改善箇所説明図

改善措置の内容

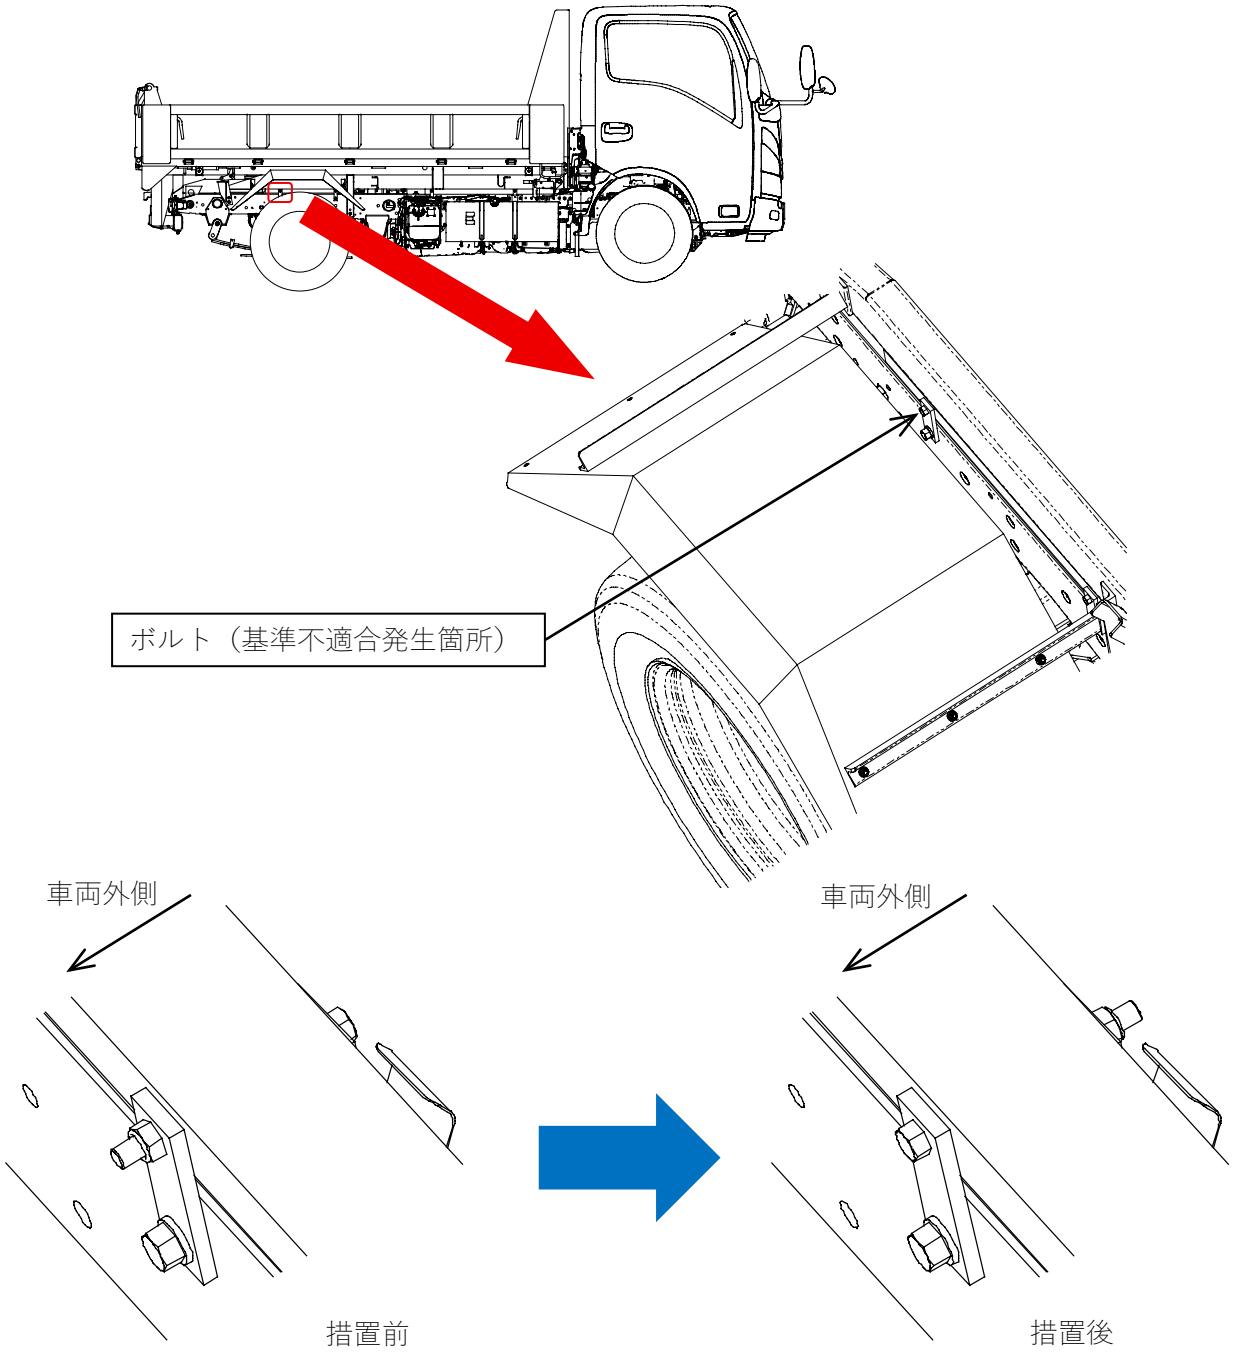
荷台スペーサ固定ボルトにおいて、作業管理が不適切なため、正規方向と逆向きに取り付けられているものがある。そのため、走行中のタイヤの揺動により当該ボルト先端とタイヤが接触し、そのまま使用を続けると、最悪の場合、タイヤがバーストするおそれがある。

全車両、荷台スペーサ固定ボルトを点検し、逆向きに取り付けられている場合は当該ボルトを正規方向に取り付ける。また、タイヤを点検し、損傷している場合はタイヤを新品に交換する

識別：ボルトの取り付け方向で識別する。
